Oggetto: **invio osservazioni alla Documentazione Integrativa Volontaria progetto
Aeroporto di Milano Malpensa - Master plan 2035 – Codice Procedura 5359**

AEROPORTO DI MILANO MALPENSA – MASTER PLAN 2035 – Codice Procedura 5359

Figura 181 - Possibili alternative di sviluppo per le strutture cargo

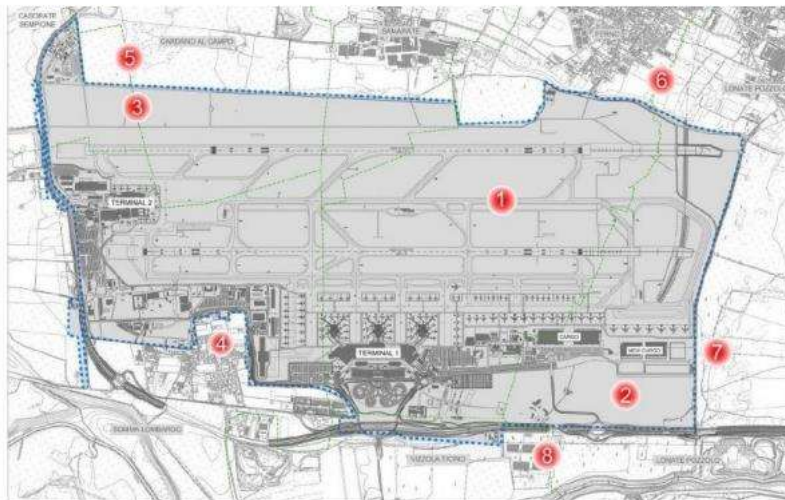
Questa zona nel Master Plan 2035 pubblicato al 01/06/2020 a pagina 311 della Relazione Generale si legge

La realizzazione di 3 ambiti funzionali, appare incoerente con le previsioni stesse del Master Plan, ma soprattutto viene considerata compensativa rispetto al consumo di 44 ettari, ma soprattutto si scontra con le dichiarazioni fatte dall'Amministratore Delegato di SEA Brunini in occasione della Commissione Ambiente e Società Partecipate del Comune di Milano svoltasi in data 29 giugno dove la stessa zona è stata confermata come l'unica idonea a contemplare gli eventuali sviluppi infrastrutturali.

Quindi si propone una compensazione che qualora venisse realizzata con i tempi della natura (pensiamo all'ambito Formazione Forestale) sarà immediatamente cancellata per costruire la terza pista (necessaria dopo il 2035 da parte di SEA).
